# 改善箇所説明図

## 基準不適合発生箇所

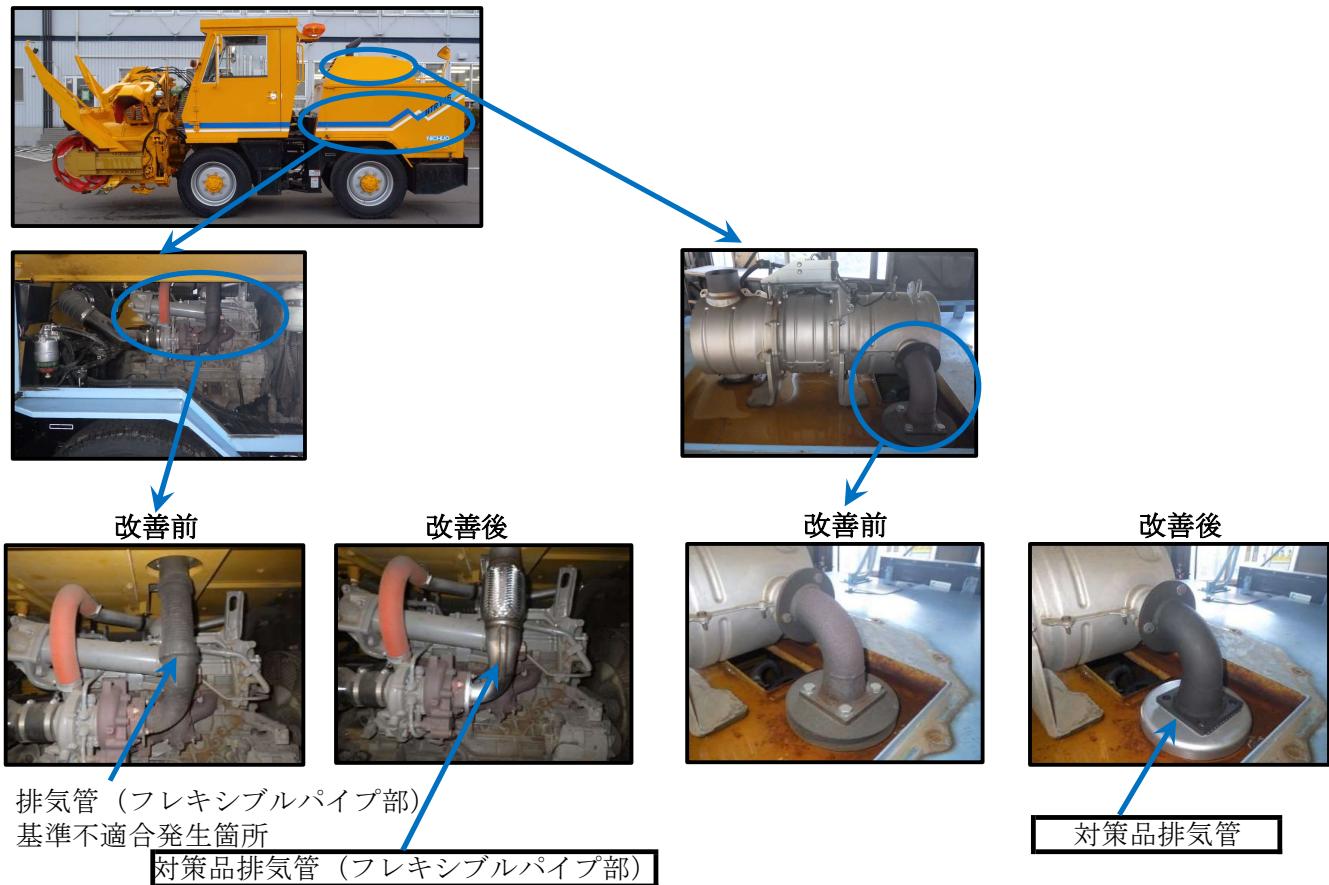
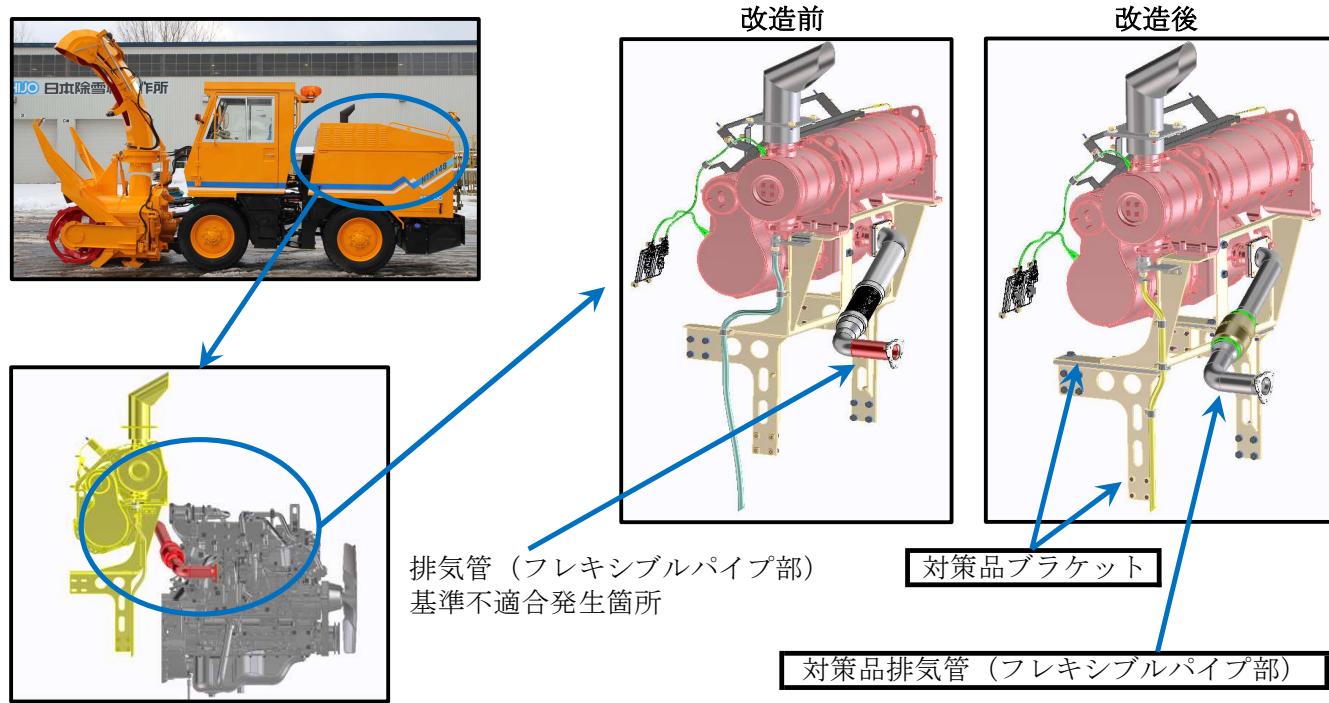
ロータリ除雪自動車の排気管フレキシブルパイプ部において、設計検討が不十分なため、強度が不足しているものがある。

そのため、車両走行振動により亀裂が発生し、そのまま使用を続けると、最悪の場合、フレキシブルパイプ部が折損して排気ガスが漏れるおそれがある。

通称名「HTR86」「KBR105」「HTR146」については排気管のみ交換する。

通称名「HTR88」「KBR108」「HTR148」については排気管及びブラケットを交換する。

全車両、排気管を対策品に交換する。また、車両に応じてブラケットを対策品に交換する。
